福島第一原子力発電所 特定原子力施設に係る実施計画変更比較表（第Ⅱ章 2.3 使用済燃料プール設備）

福島第一原子力発電所 特定原子力施設に係る実施計画変更比較表（第2章 2.8 原子炉格納容器ガス管理設備）

図-1 1号機原子炉格納容器ガス管理設備 系統概略図

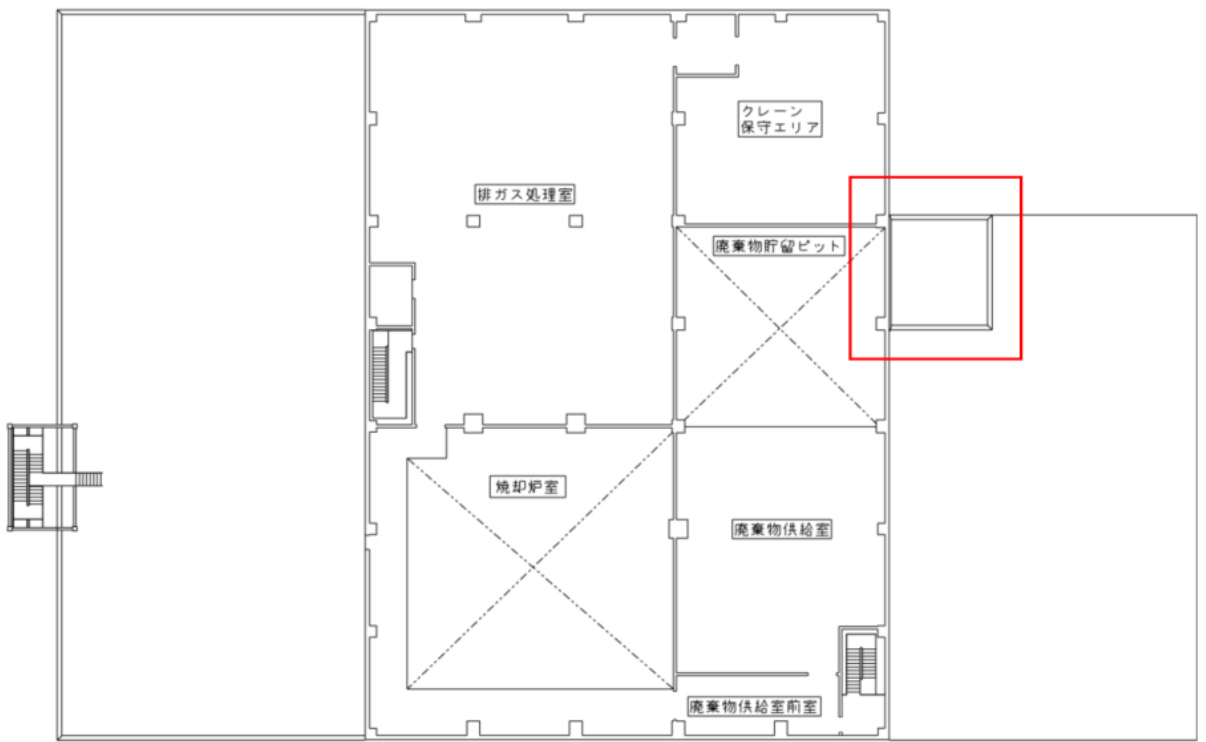
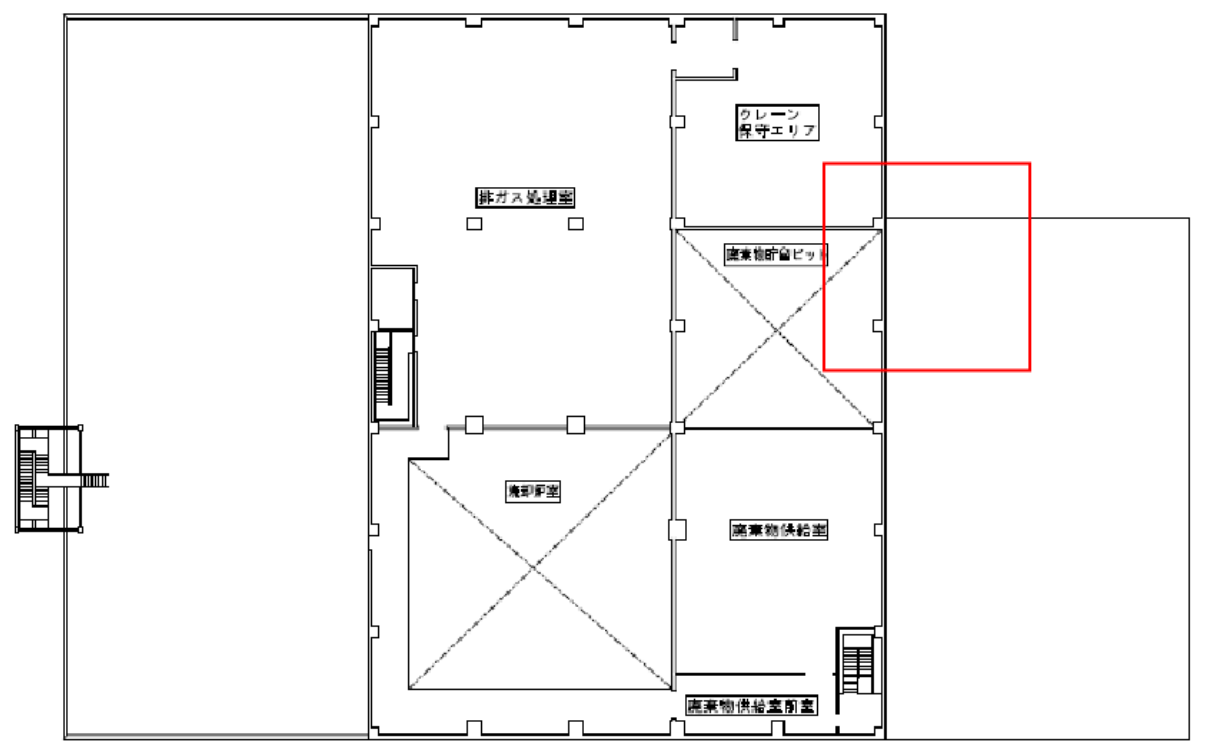
変更前	変更後	変更理由
<p style="text-align: right;">添付資料-1</p> <p style="text-align: center;">添付資料-1</p>	<p style="text-align: right;">添付資料-1</p> <p style="text-align: center;">添付資料-1</p>	<p>記載の適正化</p>

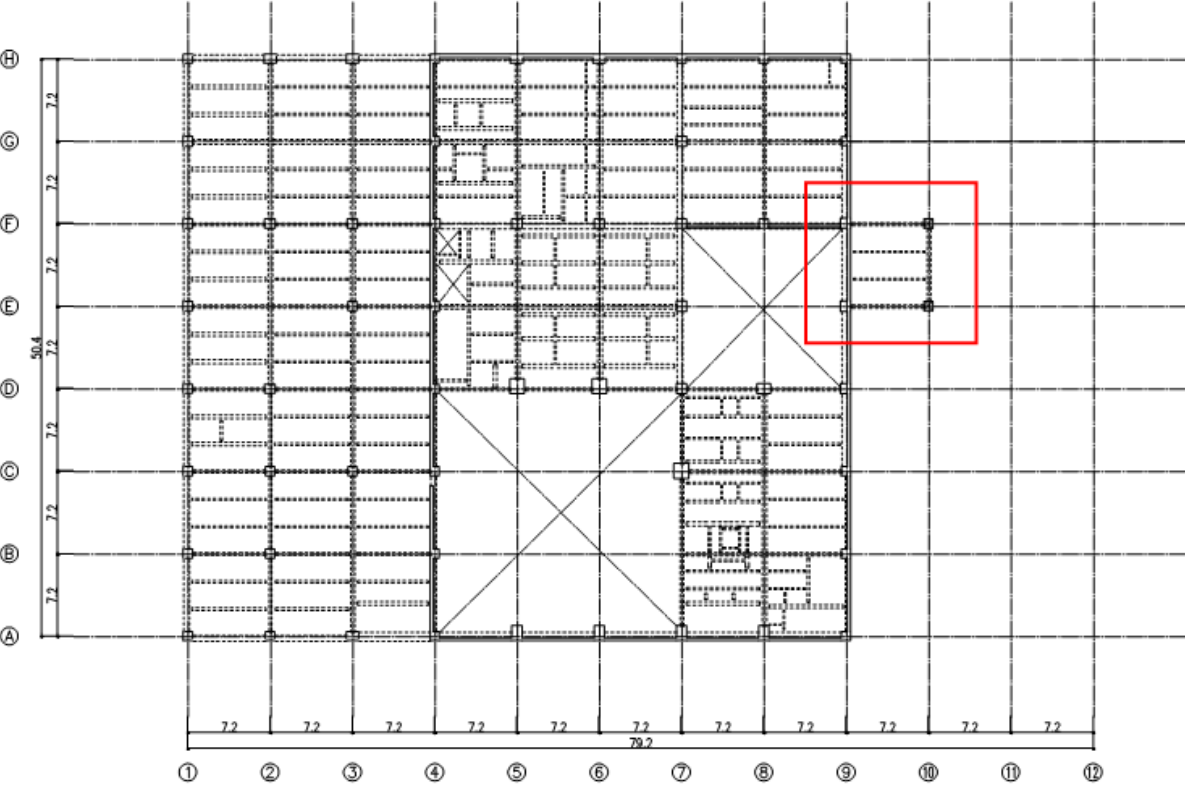
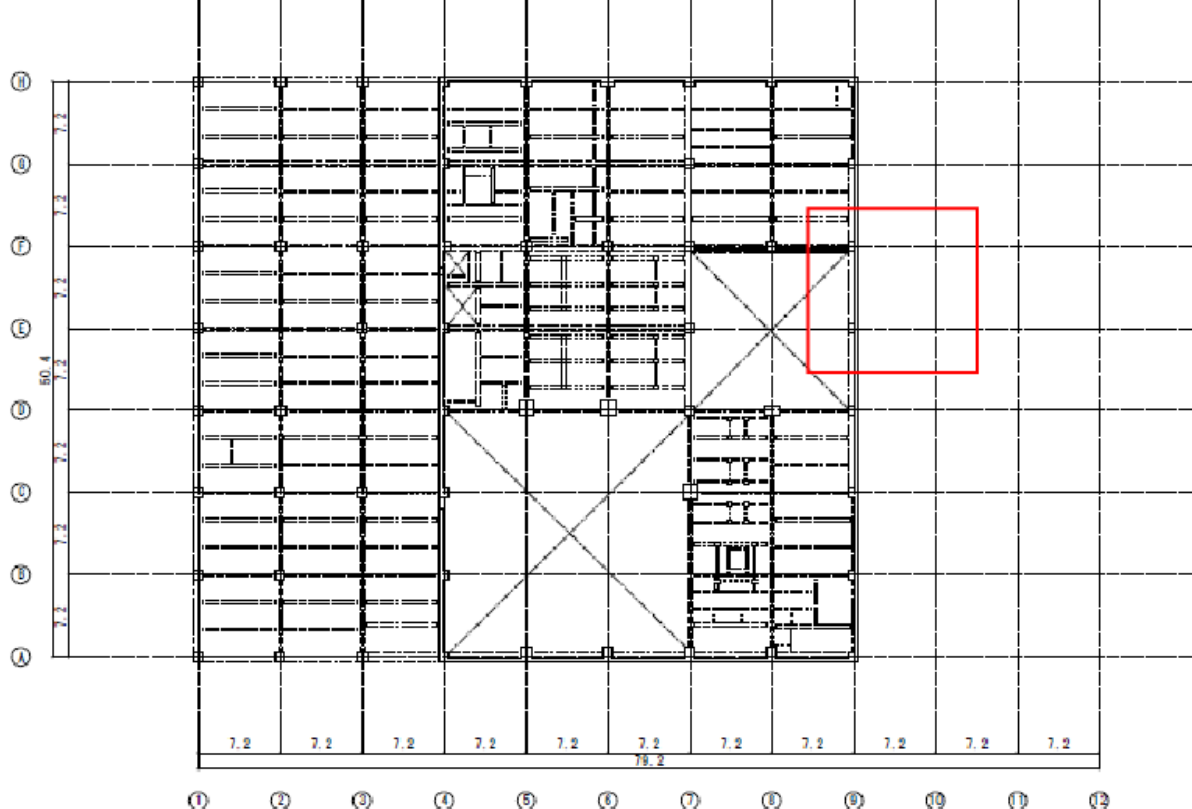
変更前	変更後	変更理由
 <p data-bbox="356 1249 890 1291">図-1 増設焼却炉建屋平面図（5／6）</p> <p data-bbox="964 1218 1261 1260">増設焼却炉建屋 5階</p>	<p data-bbox="2344 168 2507 210">添付資料 3-3</p>  <p data-bbox="1602 1270 2136 1312">図-1 増設焼却炉建屋平面図（5／6）</p> <p data-bbox="2166 1270 2463 1312">増設焼却炉建屋 5階</p>	<p data-bbox="2522 168 2893 252">機器設置位置変更に伴い図面を変更</p>

図-1 安全避難通路を明示した図面（1/6）

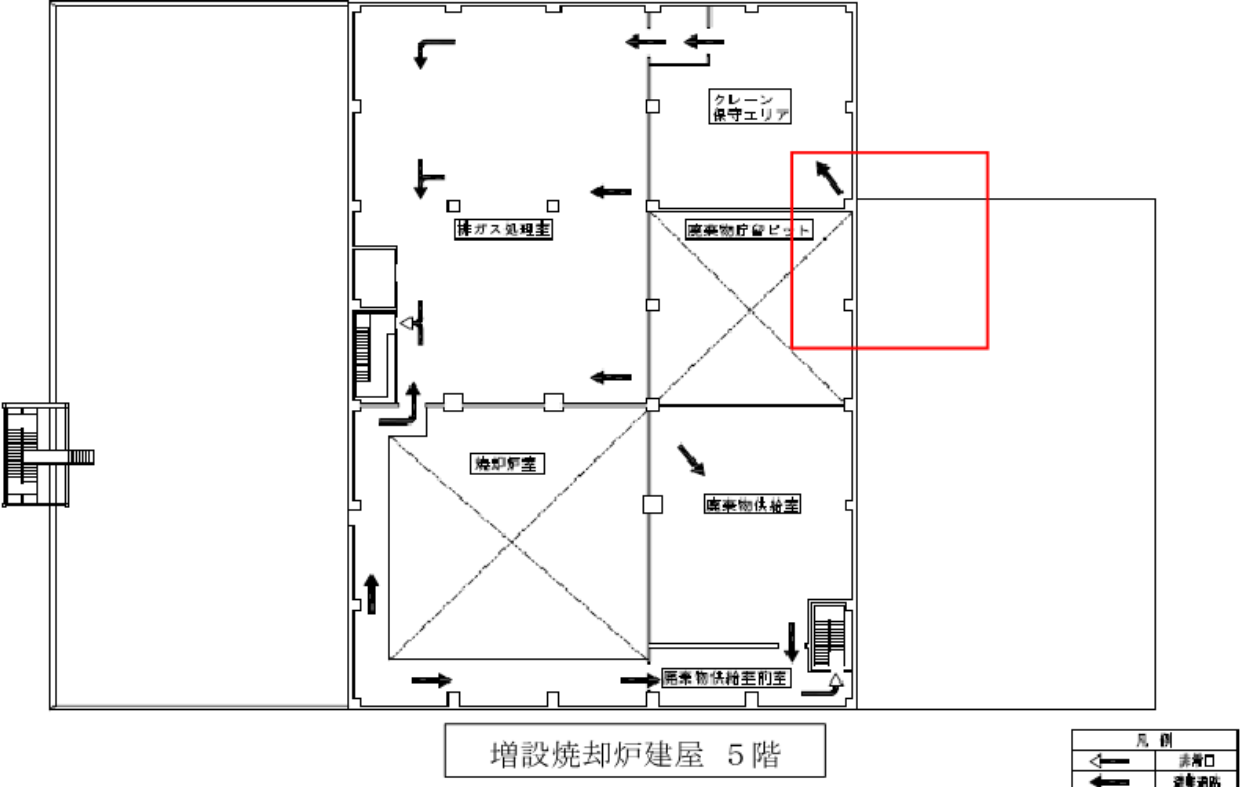
変更前	変更後	変更理由
 <p style="text-align: center;">増設焼却炉建屋 1階</p> <p style="text-align: right;">凡例                  ← 非常口                  ← 避難通路</p>	<p style="text-align: right;">添付資料 9-2</p>  <p style="text-align: center;">増設焼却炉建屋 1階</p> <p style="text-align: right;">凡例                  ← 非常口                  ← 避難通路</p>	<p>現場の実態に即した避難経路の変更</p>

図-1 安全避難通路を明示した図面（4／6）

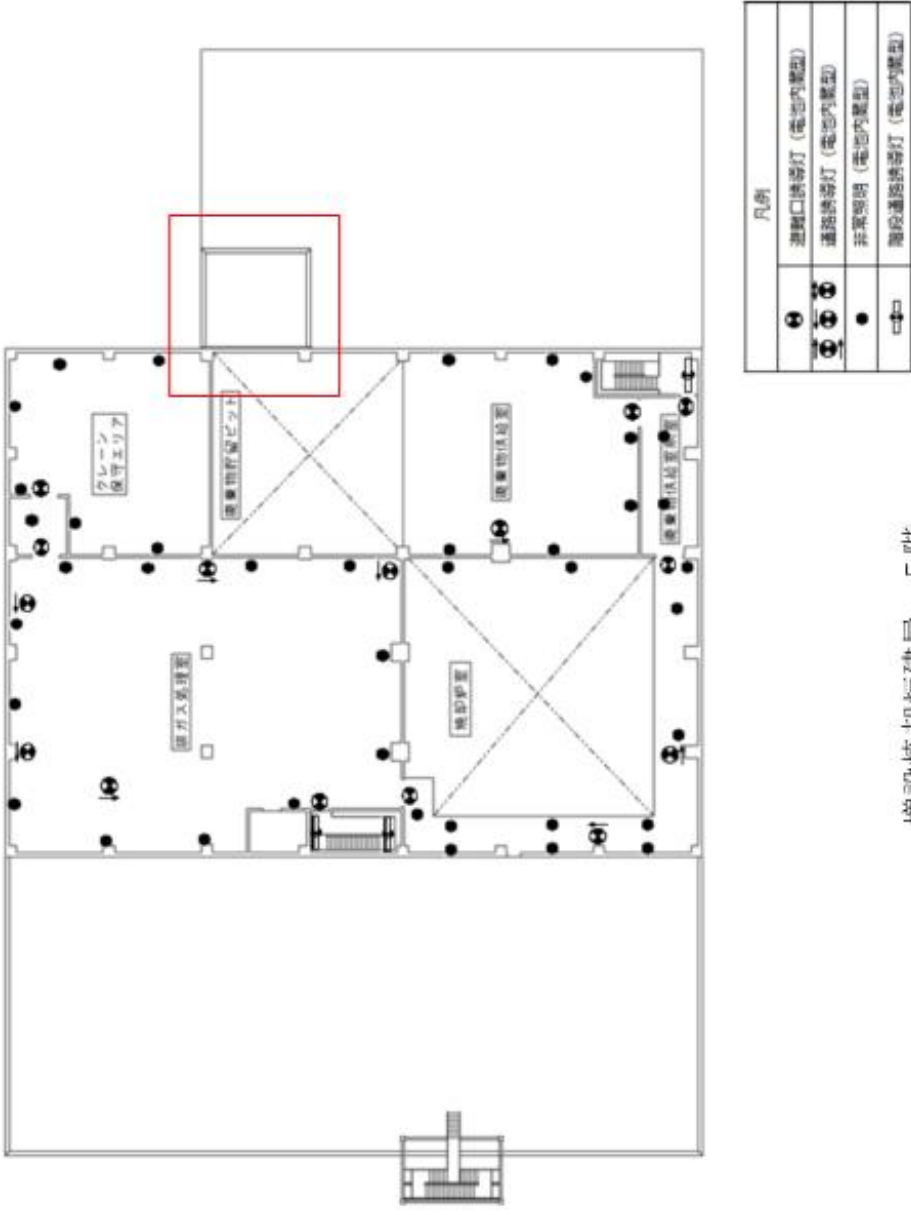
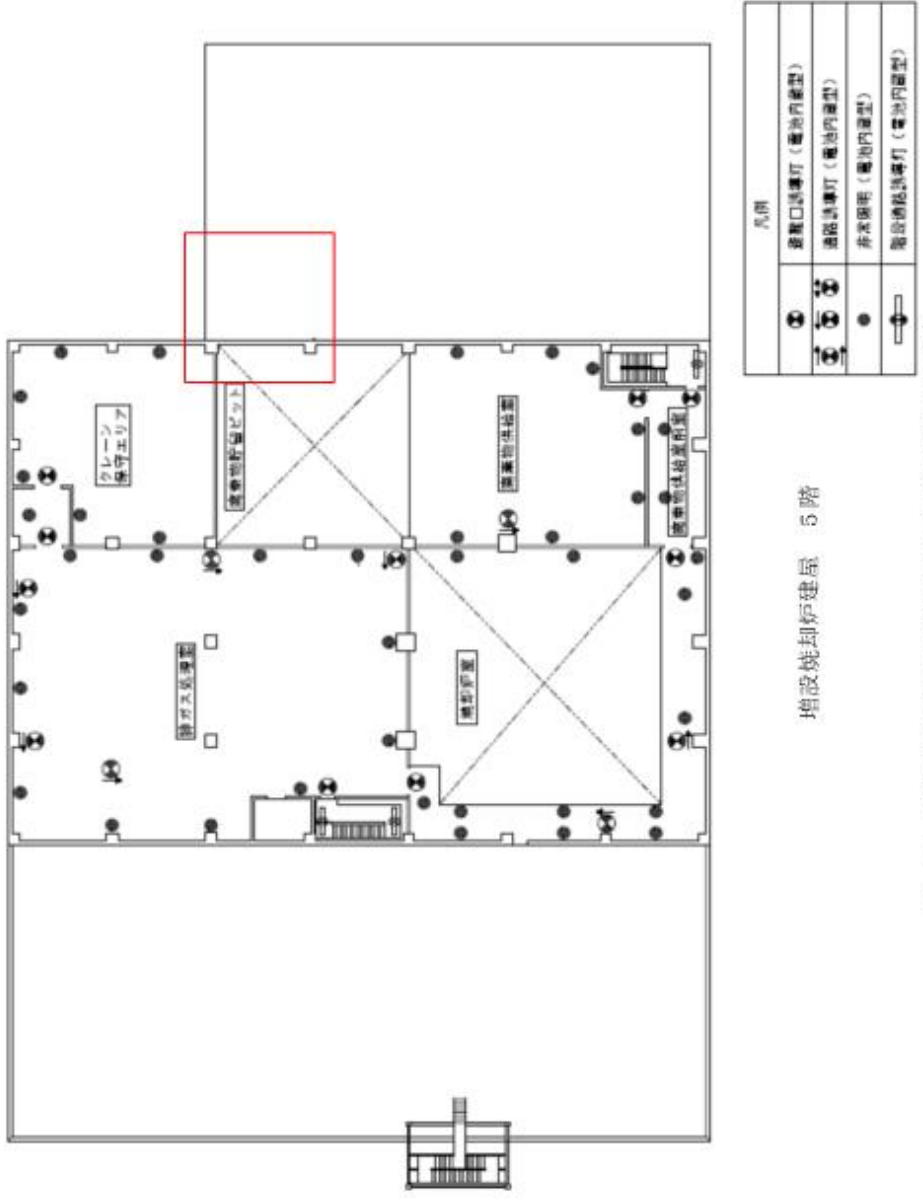
変更前	変更後	変更理由
<p style="text-align: center;">増設焼却炉建屋 4階</p> <p style="text-align: right;">凡例                  ← 非常口                  ← 避難通路</p>	<p style="text-align: right;">添付資料 9-3</p> <p style="text-align: center;">増設焼却炉建屋 4階</p> <p style="text-align: right;">凡例                  ← 非常口                  ← 避難通路</p>	<p>機器設置位置変更に伴い図面を変更</p>

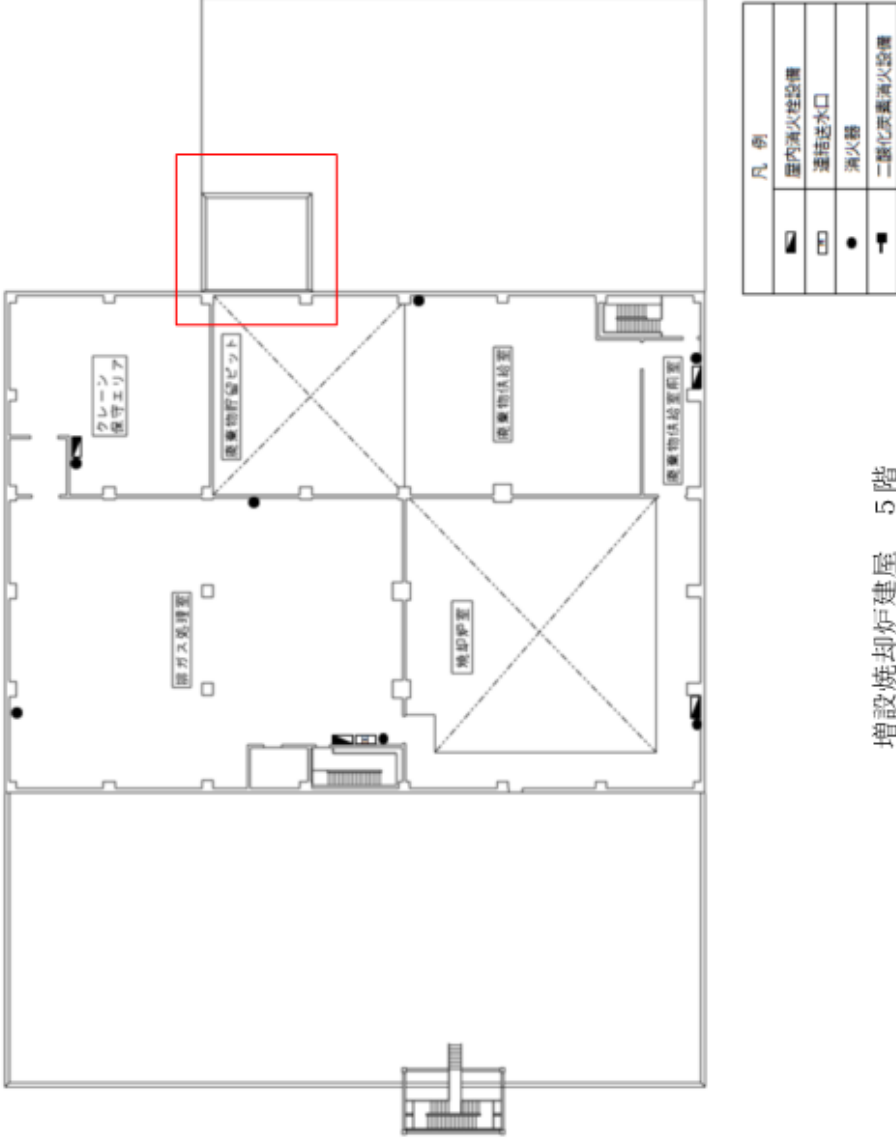
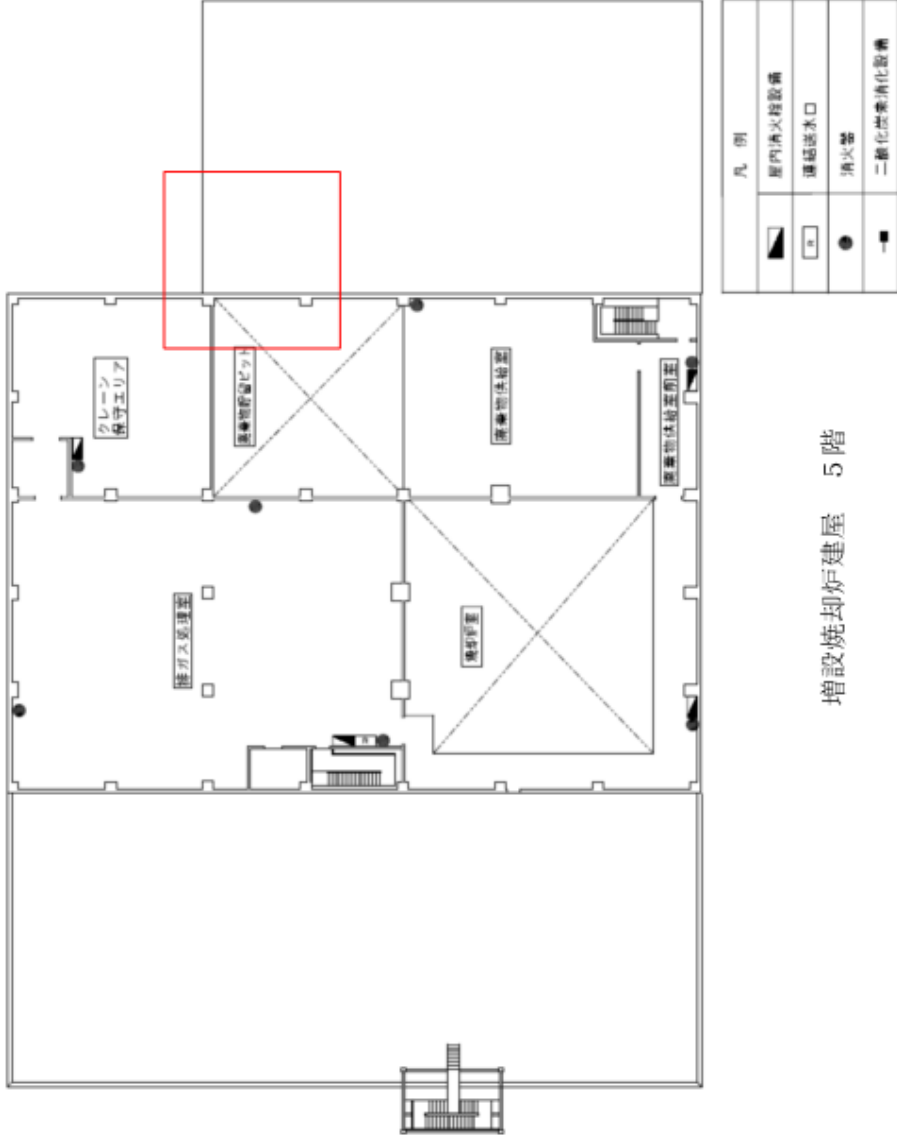
変更前	変更後	変更理由								
 <p style="text-align: center;">増設焼却炉建屋 5階</p> <p style="text-align: right;"> <table border="1"> <tr><td>←</td><td>非常口</td></tr> <tr><td>→</td><td>避難通路</td></tr> </table> </p> <p>図-1 安全避難通路を明示した図面（5／6）</p>	←	非常口	→	避難通路	<p style="text-align: right;">添付資料 9-4</p>  <p style="text-align: center;">増設焼却炉建屋 5階</p> <p style="text-align: right;"> <table border="1"> <tr><td>←</td><td>非常口</td></tr> <tr><td>→</td><td>避難通路</td></tr> </table> </p> <p>図-1 安全避難通路を明示した図面（5／6）</p>	←	非常口	→	避難通路	<p>機器設置位置変更に伴い図面を変更</p>
←	非常口									
→	避難通路									
←	非常口									
→	避難通路

図-1 非常用照明の取付箇所を明示した図面 (4/6)

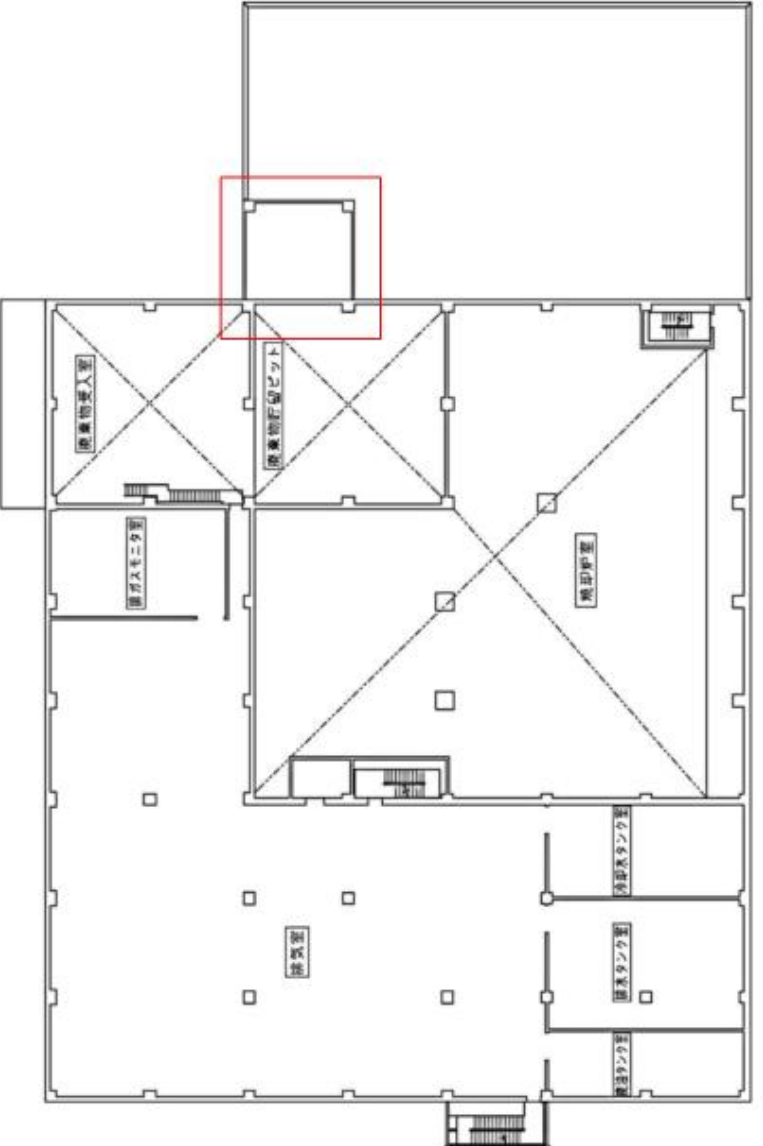
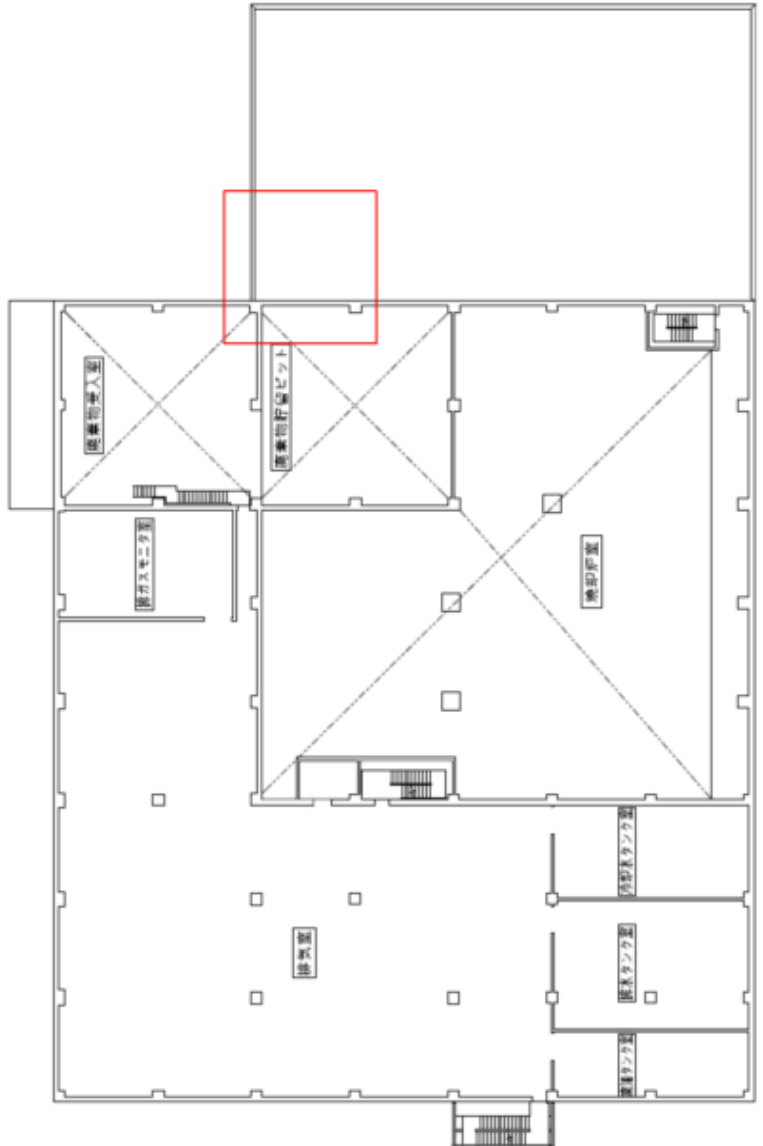
変更前	変更後	変更理由
<p>増設焼却炉建屋 4階</p>	<p>添付資料 10-5</p> <p>増設焼却炉建屋 4階</p> <p>図-1 非常用照明の取付箇所を明示した図面 (4/6)</p>	<p>機器設置位置変更に伴い図面を変更</p>
